49. NIEDERSCHRIFT

Sitzungsdatum: 18. Januar 2024

4. Abwägung (§ 1 Abs. 7 BauGB), Behandlung der Äußerungen und Stellungnahmen aus der 2. Beteiligung der Öffentlichkeit, der Behörden und sonstigen Trägern öffentlicher Belange zum Bebauungsplan Sondergebiet für Einzelhandel Roßbach-Ost; Beschlussfassung

Sachverhalt: Vorhabenbezogener Bebauungs- mit Grünordnungsplan und Vorhaben- und Erschließungsplan der Gemeinde Roßbach „Sondergebiet für Einzelhandel Roßbach-Ost“

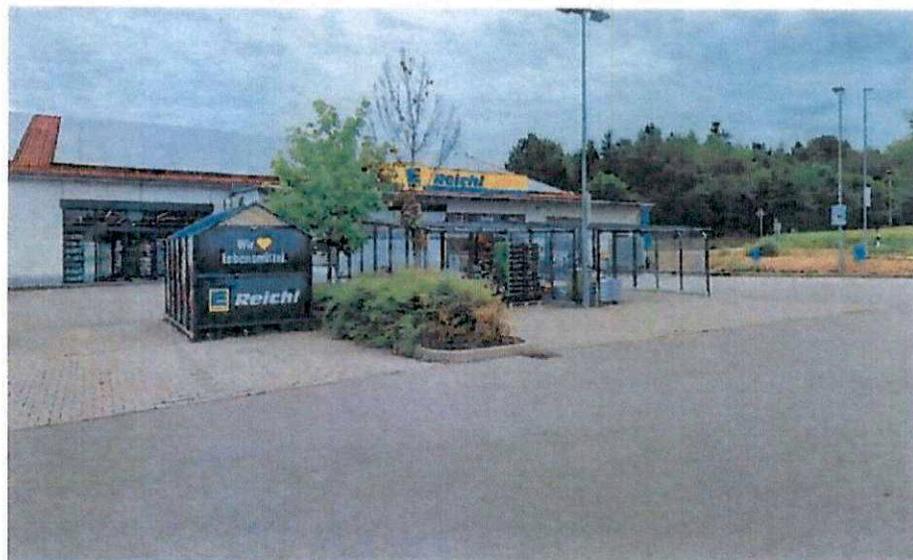
Wir fordern daher für die Asphalt- und Pflasterflächen eine dichte Bepflanzung mit Bäumen, mehr als die Minimallösung im Entwurf und nicht mit Pflanzen der kleinsten Pflanzgrößen, um möglichst schnell, nicht nach vielen Jahrzehnten, ein Mindestmaß an Klimaschutz zu erreichen.

Wie eine Beschattung durch eine Mindest-Begrünung gemäß Planentwurf in der Praxis aussieht, zeigen Beispielfotos jeweils aus dem Mai 2023:

Bei der aktuell vorgesehenen Bepflanzung wird es also Jahrzehnte dauern bis eine wirksame Beschattung erreicht ist, wenn überhaupt. Wenn das schneller erreicht werden soll, müssten die Pflanzen aber auch gepflegt und versorgt werden. Daher wiederholen wir unsere

Forderung nach einem Pflegevertrag (inkl. Wässerung) über mindestens 10 Jahre.

Zum dauerhaften Erhalt und zur Pflege ist unter Punkt 3.2.9 der textlichen Festsetzung u. a. enthalten, dass abgestorbene Gehölze durch Gehölze gleicher Art und Größe zu ersetzen sind. Somit wird eine dauerhafte Pflege und Eingrünung garantiert.

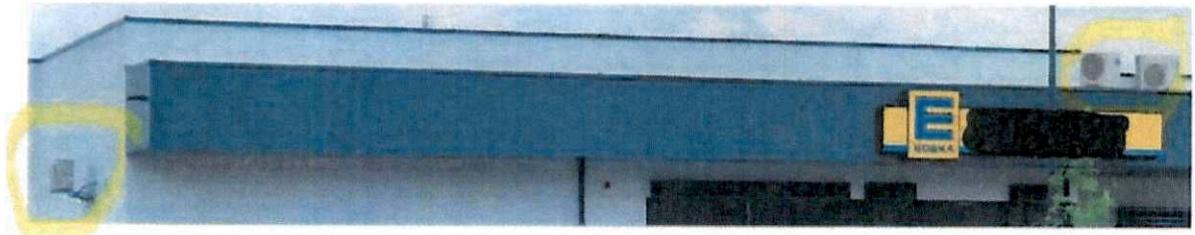
Unter 3.5 ist bei den Aggregaten nur der Gaskühler/Verflüssiger an der Ostseite des Gebäudes aufgeführt. Die Erfahrung zeigt, dass praktisch immer noch das eine oder andere kleine Splitgerät für die Wärme- oder Kälteerzeugung dazukommt, z.B. für Luftvorhang am Eingang, Leergutannahme, Backwaretheke oder -Automat, IT-/Netzwerkraum,

Solche einfachen Geräte sind an sich schon im Betrieb um ein vielfaches lauter als der auf niedrige Lärmemissionen optimierte Gaskühler, außerdem wären sie hier näher an den Immissionsorten montiert, ohne fehlende Abschirmung durch das Gebäude. Die Immissionen durch diese Geräte werden an den Immissionsorten (insbesondere IO2, IO3) bestimmt das Zig- oder Hundertfache betragen im Vergleich zum Gaskühler.

Insbesondere die Geräte für den IT-/Netzwerkraum (aus Verfügbarkeitsgründen sind meist zwei Geräte, redundant, im Einsatz) werden 24 Stunden am Tag in Betrieb sein, aber nicht im Dauerbetrieb, sondern im Schaltbetrieb, mehrere Male pro Stunde ein- und wieder ausgeschaltet. Gerade diese Betriebsweise mit den Schalt- und Anfahrgeräuschen ist für den menschlichen Schlaf physiologisch extrem belastend, weit mehr als die reinen dB-Werte in den Datenblättern aussagen.

Es ist also zu prüfen, ob und wie viele solcher Geräte im „SO Roßbach-Ost“ zum Einsatz kommen werden, und damit im Gutachten die mit weitem Abstand lautesten Aggregate vergessen worden sind.

Der Schalltechnische Bericht wurde aufgrund des Einwandes durch das Fachbüro auf Grundlage der aktuellsten Betriebsbeschreibung des geplanten Marktes sowie nach Angaben des HLS-Planers für die voraussichtlichen Aggregate im Außenbereich des Marktes noch einmal überprüft und ergänzt. Die Revision 3 des Gutachtens liegt den Beschlussvorschlägen bei und wird bei der Abwägung berücksichtigt. Ein ausreichender Lärmschutz für die Nachbarschaft ist nach wie vor gesichert.

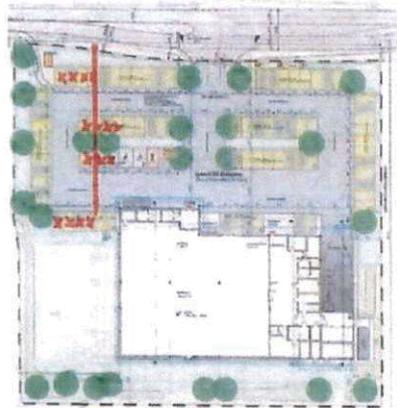
Der Einwand des Staatlichen Bauamts Passau zum ersten Entwurf hatte dazu geführt, dass vermutlich einige wenige Parkplätze weggefallen wären. An der für den Geh- und Radweg entlang der Staatsstraße vorgesehenen Fläche ist nun im zweiten Entwurf einfach die Bezeichnung weggelassen, es gibt diesen Geh- und Radweg nicht mehr. Dabei hätte dieser eine Erreichbarkeit per Rad und zu Fuß vom Feldweg (FINr. 420) am östlichen Rand der FINrn. 412 und 413 her sichergestellt. Aufwand und Kosten dafür sollen also offensichtlich eingespart werden.

Wir wünschen uns den durchgehenden Geh- und Radweg bis zum Feldweg (FINr. 420) aus dem 1. Entwurf zurück, und damit eine vollständige und sichere Erschließung auch für die Bürger von Roßbachs Osten.

Richtig ist, dass durch den Einwand des Staatlichen Bauamts zum ersten Entwurf eine nochmals intensive Betrachtung und Befassung des „Gesamtprojekts Radweg“ ausgelöst wurde, sowohl mit dem Staatlichen Bauamt als auch in der Verwaltung. Ziel ist es nun ein Gesamtkonzept im Zuge der Dorferneuerung und mit dem Staatlichen Bauamt als Planungs- und Lastenträger, den Radweg vom Ort Roßbach bis zur Gemeindegrenze in Siegeldorf mit teils einer anderen Streckenführung zu planen und zu bauen. Eine Anbindung des Verbrauchermarktes ist in dieser Gesamtplanung realisierbar.
